原子力施設の維持基準に関する公開質問状と文書回答

「東京電力等による一連の原発検査ひび割れ隠し、データ改ざん問題に関する公開質問状」回答(平成14年11月1日経済産業省)(以下「回答」)、内閣衆質156第49号「衆議院議員北川れん子君提出原子炉の健全性評価尺度(維持基準)に関する質問に対する答弁書」(平成15年5月27日)(以下「答弁書」)および「日本機械学会「維持規格(JSME S NA1-2000)」に関する技術評価書(案)」(平成15年4月23日原子力安全・保安院)(以下「評価書案」)に関し、公開質問状を提出しますので、真摯に2週間以内に文書回答されるよう強く求めます。

耐震関係の審査指針・技術基準・民間規格の関係

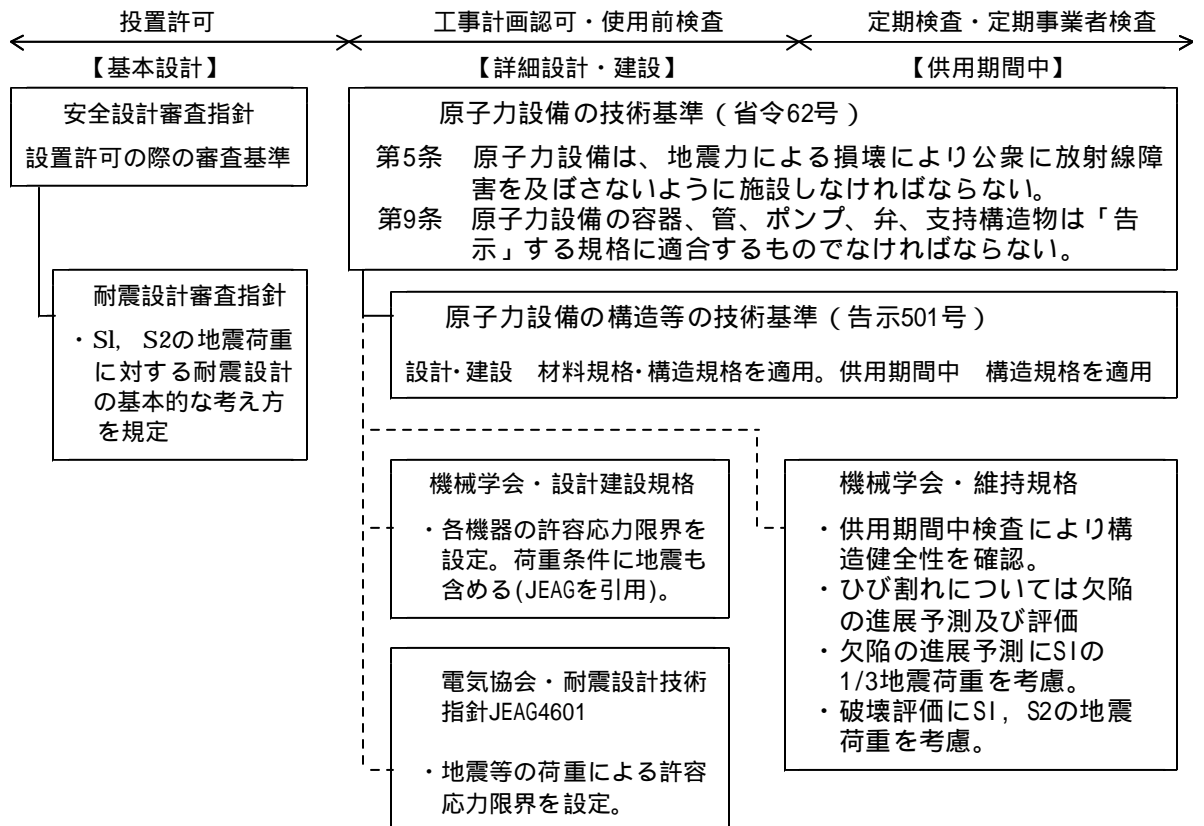
答弁書では、「耐震設計審査指針と健全性評価の基準とは、その性格及び適用される場面が異なるため、耐震設計審査指針と維持規格2000との整合性については検討していません。」としています。しかし、私たちは、機器に欠陥(ひび割れ、減肉、支持具等の緩みなど)を有する原発施設が耐震設計審査指針を満たすと証明されなければ、「安全水準は異ならない。」とは結論づけられないと考えます。この私たちの考えに対する政府の見解を具体的に示して下さい。

新設時と運転時とで同等の安全性を保証するためには、適用される維持規格が複数あったとしても、同一の安全基準が新設時から寿命末期まで一貫して採用される必要があると私たちは考えます。答弁書で「耐震設計審査指針と健全性評価の基準とは、その性格及び適用される場面が異なる」ということの意味は、「耐震設計審査指針は原発の設計・建設時にのみ適用され、運転中の原発施設には適用されない。」ということですか。省令62号第5条では、これまで耐震設計審査指針をどのように位置づけ、今後はどのように位置づけるのですか。

また、「耐震設計審査指針と維持規格2000との整合性」を証明しないで、「安全水準は異なる。」となぜ主張できるのですか。そう主張できる具体的な根拠があれば、示して下さい。根拠がないのなら、維持規格2000を導入しないで下さい。

発電用原子力設備の満たすべき安全基準は、地震時を含め供用期間中に想定される応力の発生に対して十分な構造強度を有し設備の損壊に至らないようにすることであり、この基準は、設計・建設時のみでなく使用時においても遵守すべきものであります。

この安全基準に基づき、設計・建設段階については、告示501号及び耐震設計審査指針において、供用期間中に発生することが想定される応力に対して設備の損壊に至ることの

ないよう、応力の許容限界が定められています。

一方、維持規格2000においては、告示501号及び耐震設計審査指針といった現行の基準に基づき建設されている発電用原子力設備について、使用開始後に発生したひび割れが、当該設備全体の構造強度に影響を与えない程度の大きさのものであって、かつ、地震時を含め供用期間中に想定される応力の発生に際して当該ひび割れが拡大し設備の損壊に至らないこと(当該ひび割れを起因とした損壊が生じないこと)を確認することにより、当該設備の構造強度が確保される、との考え方に従い、使用開始後の発電用原子力設備において発生したひび割れを破壊力学的な手法を用いて評価するための具体的な基準が定められています。

格2000は、いずれも、地震時を含め供用期間中に発生することが想定される応力に対して設備の損壊に至らないために満たすべき具体的な基準を定めたものであり、前者と後者の違いは、工学的な評価手法の違いによるものです。具体的には、前者が設備全体の応力に対する許容限界を定めたものであるのに対し、後者はひび割れの応力に対する許容限界を定めたものです。

したがって、維持規格2000の活用によって発電用原子力設備が有すべき安全水準（供用期間中に想定される応力の発生に対して十分な構造強度を有し、設備の損壊に至らないようにすること）を引き上げるものではないことから、新設時と使用開始後とで確保されるべき安全水準が異なるものとはならないと考えます。
